## Změnový list č. 15 (ZL)

Projekt: **Rekonstrukce objektu č. p. 200 k.ú. Strašnice na základní školu Praha 10 – Strašnice**

Změna vyvolaná / požadovaná: <b>Objednatel / Objednatel</b>	Číslo změnového listu: <b>15</b>
Profese / konstrukce: <b>Zednické práce, betonáže ŽB</b>	Datum vydání: 30.11.2022
Stavební objekt: <b>02.1.6 - Konstrukční část + zděné konstrukce VON - VRN+ON</b>	Název změny: <b>Příčka tělocvičny</b>

POHLED NA PŘÍČKU

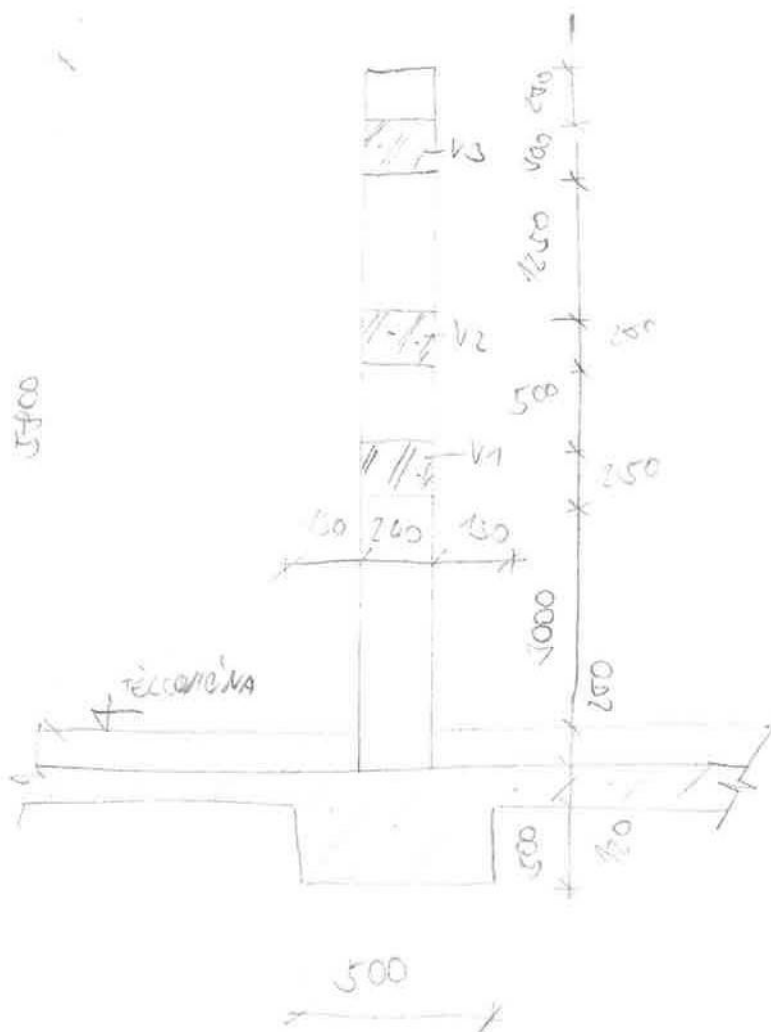
24/02 (24.11.22)	<p>prohloubit o cca 200 mm. INV a IUS s úpravou souhlasi</p> <p><b>Stěna tělocvičny</b></p> <p>AD dává INV na zvážení, zda příčku mezi tělocvičnou neupraví staticky tak, aby do ní bylo možno kotvit tělocvičné nářadí (basketbalový koš, tyče pro špih, kruhy, atp.)</p> <p>Úprava by měla spočívat v posílení základu, zvětšení tloušťky příčky na 250 mm a doplnění dvou věnců na výšku příčky.</p>	INV	01.12.2022
24/02	Terénní podlaha

# VĚNEC ŘEZ

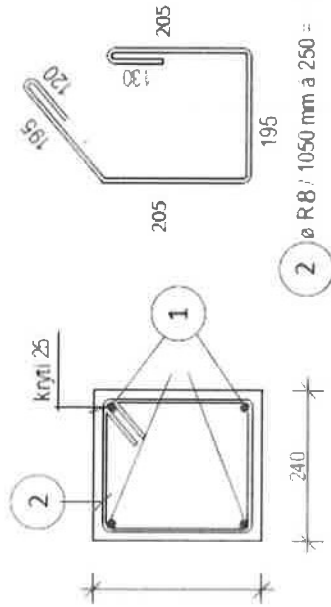
2  $\varnothing$  R 8 / 1050 mm a 250 = 9 ks

2,50 bm  $\pm$  15%

4  $\varnothing$  R 12 / 2,87 bm

krytí výztuže min. 25mm

# V2 VĚNEC ŘEZ

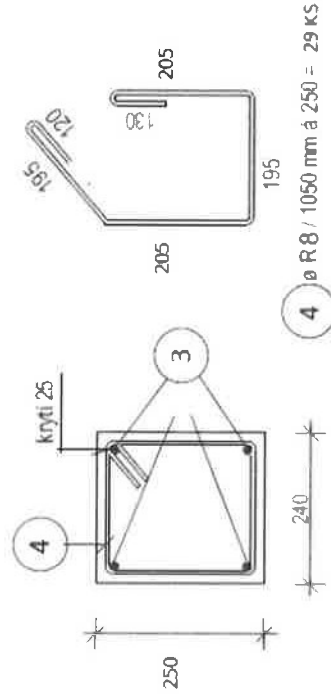
4  $\varnothing$  R 8 / 1050 mm a 250 = 29 ks

7,47 bm  $\pm$  15%

4  $\varnothing$  R 12 / 8,60 bm

krytí výztuže min. 25mm

# V3 VĚNEC ŘEZ

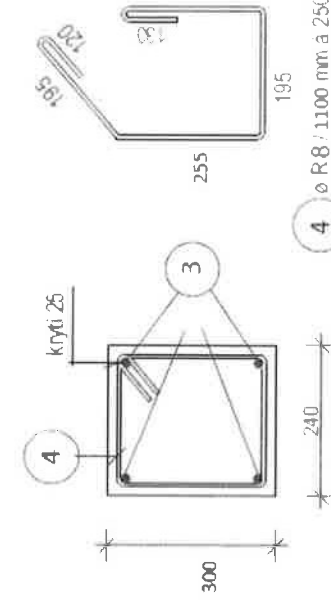
4  $\varnothing$  R 8 / 1100 mm a 250

7,47 bm  $\pm$  15%

4  $\varnothing$  R 12 / 8,60 bm

krytí výztuže min. 25mm

## ŽKA V MÍSTĚ KOTVENÍ K OBVODOVÉ STĚNĚ

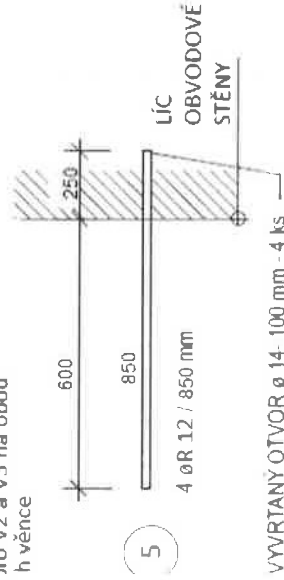
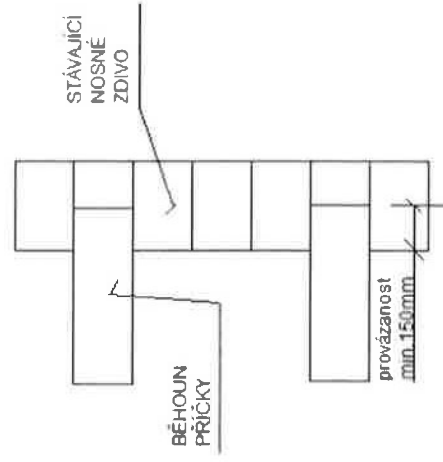
epená pomocí chemické kotvy  
pro V2 a V3 na obou  
h věnce

VYVRTANÝ OTVOR  $\varnothing$  14- 100 mm - 4 ks  
TRNY MIN. DÉLKY 850mm

PROVÁZÁNÍ PŘÍČKY S NAVÁZUJÍCÍM ZDÍVEM  
POMOCÍ KAPES VE ZDÍVU, PROVÁZANOST OB  
TŘÍ ŘADY
